ERWEITERUNG ZWISCHENLAGER

TEMELÍN UMWELT-

VERTRÄGLICHKEITSPRÜFUNG

Fachstellungnahme

Abbildung 3: Grundriss des Zwischenlagergebäudes (UVP-BERICHT 2024)

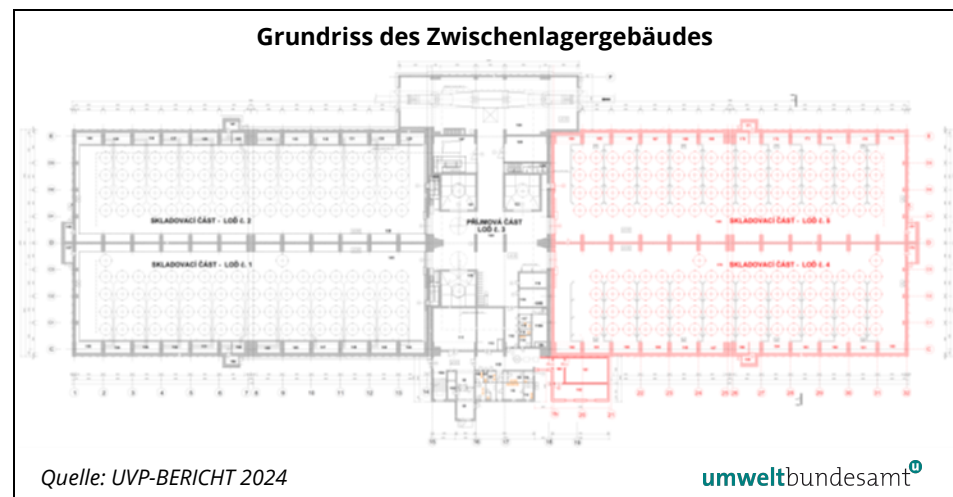
Die Außenwand besteht im unteren Bereich aus einer ca. 60 cm dicken Stahlbetonwand mit innenliegendem Stahlbetondurchbruch für die Lufttechnik. Sie bildet gleichzeitig die Abschirmwand für die Lagerbereiche.

In UMWELTBUNDESAMT (2023) wurde nachgefragt, ob es möglich wäre, den geplanten Erweiterungsbau des Zwischenlagers mit dickeren Außenmauern als für das bestehende Zwischenlager verwendet wurden, zu versehen. Diese Frage wurde nicht direkt beantwortet. Laut UVP-BERICHT (2024) ist im Hinblick auf die nukleare Sicherheit und den Strahlenschutz die Konstruktion des Lagergebäudes optimiert und entspricht den Anforderungen aller einschlägigen Dokumente (tschechische Gesetzgebung, WENRA- und IAEO-Anforderungen). Bei der Auslegung der Gebäudestruktur werden sowohl externe Einwirkungen natürlichen Ursprungs als durch menschliche Aktivitäten berücksichtigt, einschließlich einer detaillierten Bewertung des Risikos eines Flugzeugabsturzes auf das Zwischenlager. Dieser Feststellung kann nicht vollständig zugestimmt werden. Wie dargelegt wird in IAEO (2020) eine Multibarrieren-Konzept für die Zwischenlagerung empfohlen, das für alle kerntechnischen Anlagen gilt.

**VE5:** Auch wenn es eine naheliegende Option für die Erweiterung der Kapazitäten die vorhandene Infrastruktur des bestehenden Lagers zu nutzen, schließt dieses Vorgehen nicht aus, für den geplanten Erweiterungsbau des Zwischenlagers dickere Außenmauern als für das bestehende Zwischenlager zu verwenden und somit ein robustes Lagergebäude zu errichten und das bestehende Gebäude zu ertüchtigen.
